## Aviso de Segurança do Produto - Ação Corretiva

### DEWALT DHS780 Serra Esquadria Telescópica

### 1. GUARDA TRASEIRA

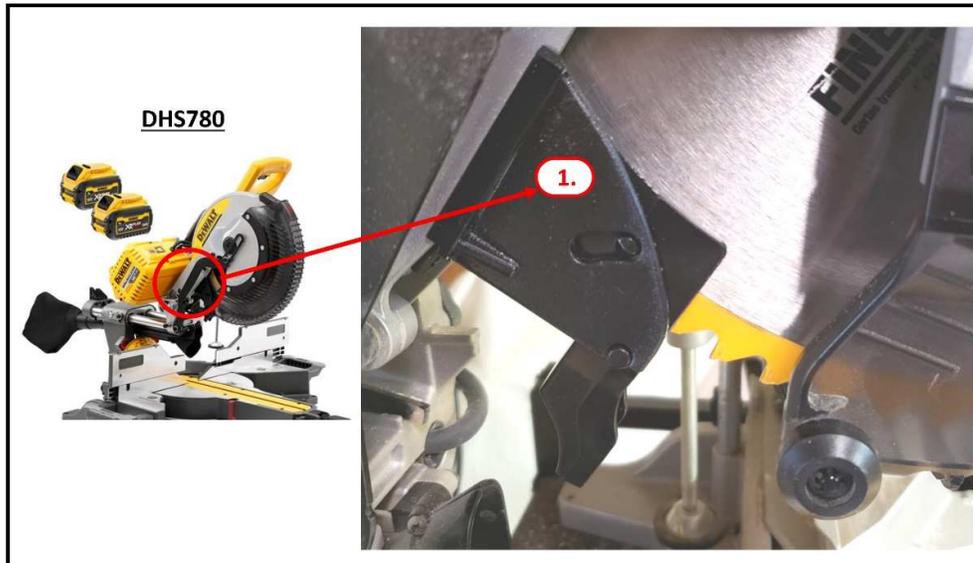
**Qual é o problema?** A proteção traseira pode partir-se ou desprender-se e entrar em contacto com a lâmina da serra. Se a proteção traseira entrar em contacto com a lâmina de serra, podem ser lançados fragmentos e atingir o operador ou o espectador causando ferimentos.

**O que fazer:** Pare de utilizar a serra, verifique o modelo, o tipo e o código de fabricação (data code), detalhes acima. Se o seu produto for afetado, contacte a equipa de atendimento ao cliente da DEWALT para receber um kit de reparação gratuito.

O kit de reparação inclui um novo conjunto de proteção traseira e de deflector de pó, dois novos parafusos de fixação e instruções. A chave original da lâmina de serra fornecida com a serra, que é usada para trocar lâminas de serra, tem uma cabeça T30 Torx e pode ser usada para remover os parafusos antigos e substituir os novos parafusos.
